ZP.271.50.2017

Wyjaśnienie treści SIWZ do przetargu nieograniczonego na realizację robót budowlanych zadania inwestycyjnego „**Budowa i rozbudowa drogi dojazdowej do obsługi terenów Strefy Aktywności Gospodarczej w Augustowie, km 0+000 – 0+451,57 z infrastrukturą techniczną**” (art. 38 ust. 1 i 2 ustawy Prawo zamówień publicznych – Dz. U. z 2017.1579 ze zmianami).

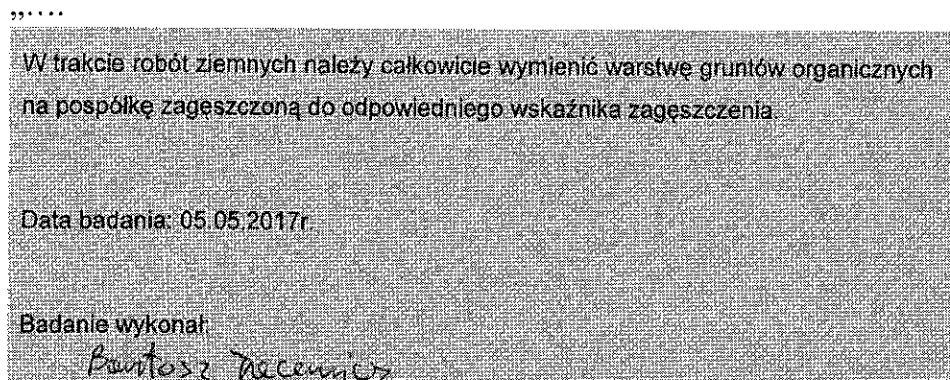
W dokumentacji zamieszczonej na str. UM Augustów oprócz przedmiaru nie znalazłem dokumentacji dotyczącej prac teletechnicznych. Gdzie mogę do niej dotrzeć? Wycena na podstawie przedmiaru może okazać się niezbyt precyzyjna.

Projekt teletechniczny został zamieszczony na stronie:

<http://bip.um.augustow.pl/przetargi/zamowieniapublicznemiastaaugustoww2017r/aktualneza mowieniapublicznemiastaaugustoww2017r/zp271502017-budowa-i-rozbudowa-drogi-dojazdowej-do-obslugi-terenow-strefy-aktywnosci-gospodarczej-w-augustowie-km-0000--045157-z-infrastruktura-techniczna.html>
